Commission économique pour l'Europe**Comité des transports intérieurs****Groupe de travail du transport
des denrées périssables****Quatre-vingtième session**

Manuel ATP**Amendements aux observations concernant l'appendice 1
de l'annexe 2 paragraphe 4 du Manuel ATP
Positions des sondes de mesure de température au cours
des transports****Communication du Gouvernement de la France****Introduction**

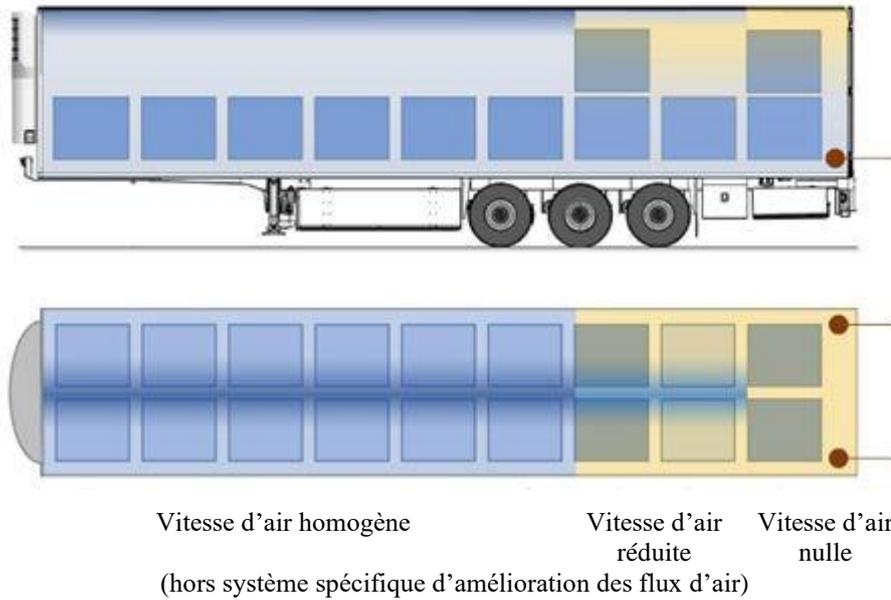
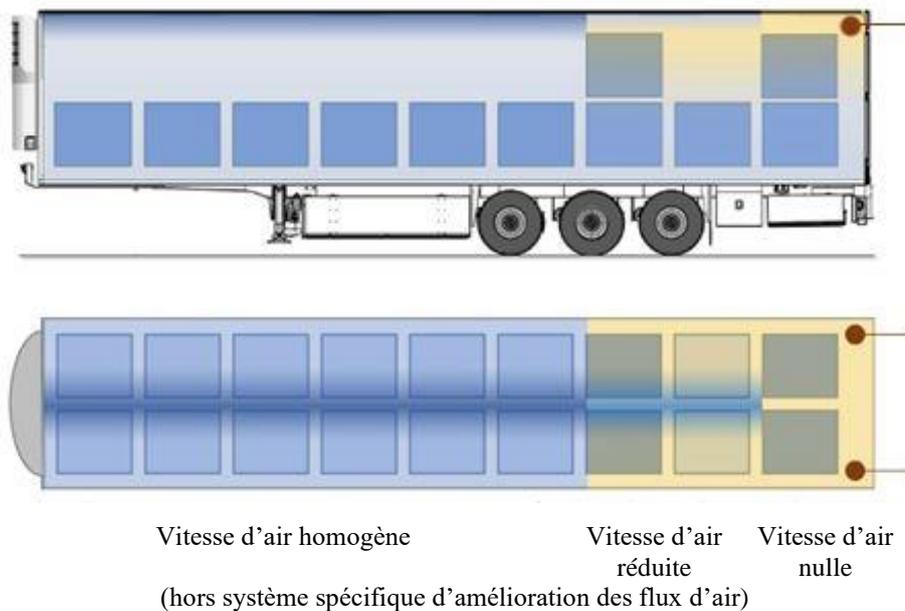
1. Les dispositions constructives dans l'implantation des évaporateurs peuvent induire une mesure faussée par rapport à la configuration « standard » imaginée lors de la définition de la position des sondes de température pour le contrôle des températures au cours des transports.
2. L'ouverture la plus éloignée ne se trouve pas forcément à l'opposé du groupe frigorifique (porte latérale, évaporateur installé au milieu de la caisse et soufflant transversalement, ou à l'arrière de la caisse et soufflant vers l'avant, etc...).
3. Si en raison d'une vitesse d'air trop faible, la cargaison commence à se réchauffer, elle va continuer à refroidir la couche d'air environnante qui va stagner en partie basse. Il y a par conséquent un risque de détection de la déviation de température d'air retardée par rapport à la partie supérieure de la caisse.

4. Dans l'Annexe 2, Appendice 1, Observations concernant l'Appendice 1 Annexe 2 paragraphe 4, il est proposé de remplacer la phrase actuelle « *Dans le cas d'une diffusion de l'air froid par le haut – à proximité (à gauche ou à droite) de l'ouverture la plus éloignée du groupe frigorifique, en bas de celle-ci ;* » par :

« *Dans le cas d'une diffusion de l'air froid par le haut – à proximité (à gauche ou à droite) de l'angle le plus éloigné des bouches de soufflage de l'évaporateur, en partie haute (dans le quart supérieur de la hauteur) ;* »
